Mission régionale d'autorité environnementale  
Île-de-France

**Avis en date du 18 septembre 2019  
de la Mission régionale d'autorité environnementale d'Île-de-France  
sur le projet de construction d'un hall industriel et de bureaux  
situé à Fontenay-en-Parisis (Val-d'Oise) et sur la modification du PLU de la  
commune**

Illustration 2: Plan masse du projet - source : étude d'impact

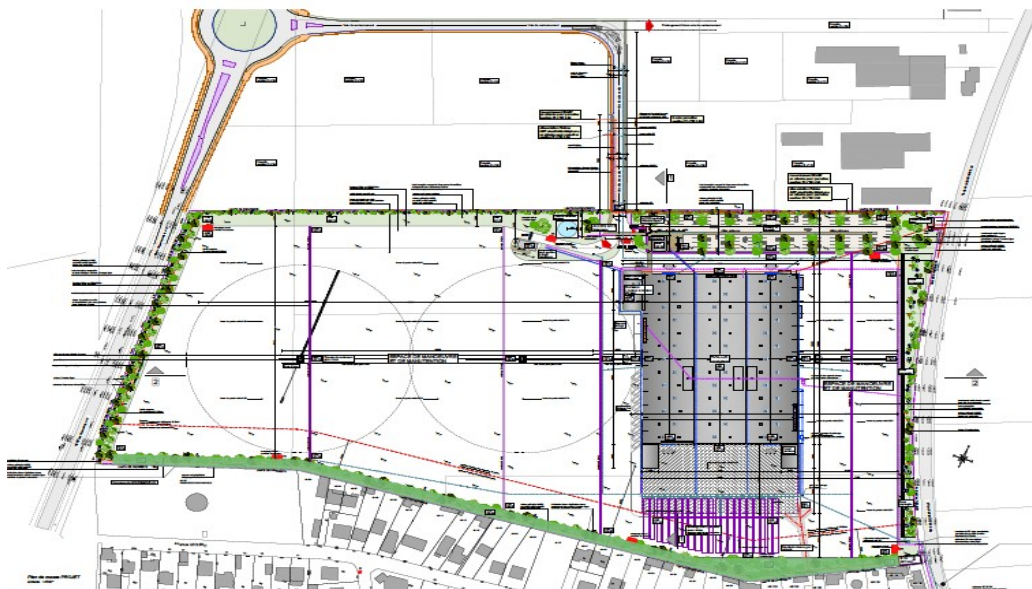
À l'ouest de ce hall est prévue une zone de manutention des modulaires équipée d'une grue permettant de les déplacer. Le processus de traitement et cheminement des modules et la zone réservée à leur stockage ne sont pas décrits dans l'étude d'impact.

**La MRAe recommande de détailler le processus de traitement et le cheminement des modules et de décrire leur zone de stockage.**

Le projet prévoit une imperméabilisation du site sans en préciser le taux (pages 85 à 87). Le plan de masse informe de l'agencement du bâtiment principal sur la parcelle sans préciser les surfaces imperméabilisées.

4 Le plan masse situé en annexe de l'étude d'impact n'est pas assez précis et lisible quant au positionnement des ouvrages

Fig. 4 : – Extrait du plan de zonage du PLU de Fontenay-en-Parisis au droit du projet (gauche : PLU en vigueur – droite : projet de modification)

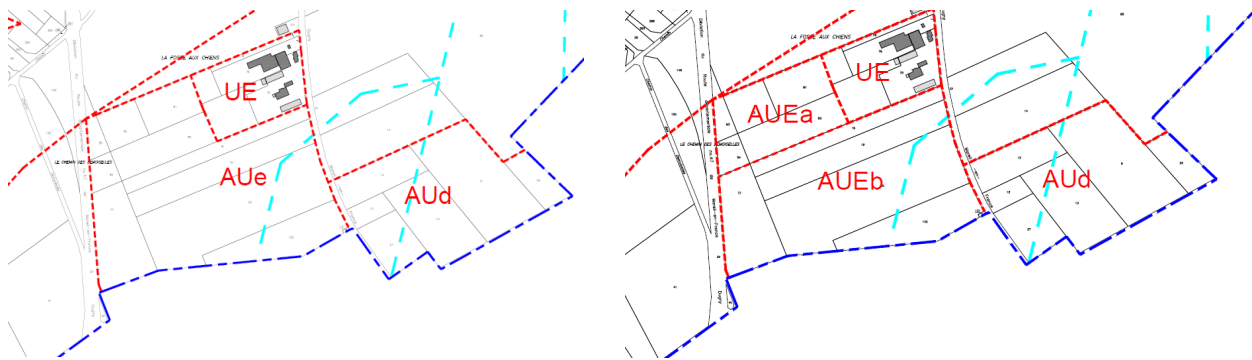
La MRAe note que l'orientation de l'OAP du PLU de Fontenay-en-Parisis suivante ne semble pas respectée par le projet (voir le plan de zonage sur la figure 4 ci-dessus) : « *Dans les secteurs urbains ou à proximité de l'agglomération et dans lesquels l'écoulement se produit dans un talweg, sur une distance de 5m de part et d'autre de l'axe de l'écoulement, il convient de ne pas réaliser de constructions ainsi que des remblais et des clôtures susceptibles d'aggraver le risque ailleurs* ». En effet, la figure 16 page 54 de l'étude d'impact indique qu'un écoulement emprunte un talweg .

**La MRAe recommande de veiller au respect de l'OAP du PLU de Fontenay-en-Parisis et que les constructions du site n'empiètent pas sur le talweg.**

Illustration 5: Plan de l'OAP. Source rapport de présentation - OAP p.3

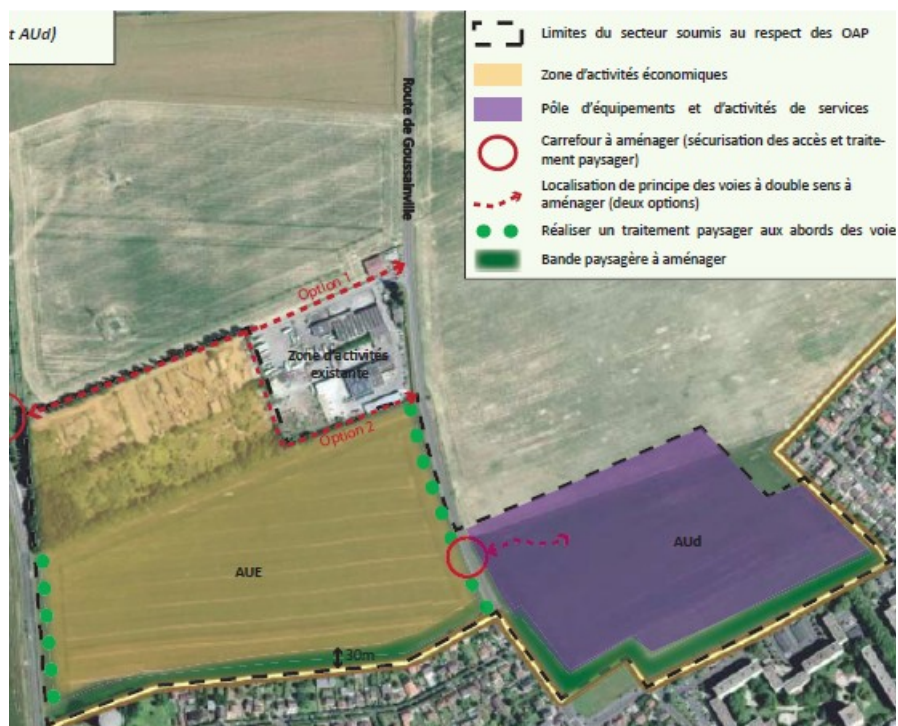
Concernant la création d'un carrefour d'accès et une voie de desserte dans le prolongement de la RD47, deux options de desserte interne cumulables sont possibles d'après l'OAP modifié. La première, qui est retenue dans le plan masse du projet, emprunte la voie existante au droit de la zone d'activité déjà constituée, se raccordant à la route de Goussainville. La deuxième voie inscrite dans l'OAP contourne cette zone par le sud. Ce document indique que le schéma localisant ces deux options est un principe à respecter dans l'esprit et non à la lettre (cf illustration 5).

**La MRAe recommande de supprimer la seconde possibilité de voie inscrite dans l'OAP qui contourne le site par sa zone sud et qui engendrerait, si elle était retenue, des nuisances sonores pour la zone résidentielle en lien avec les opérations de manutention et de déchargement.**
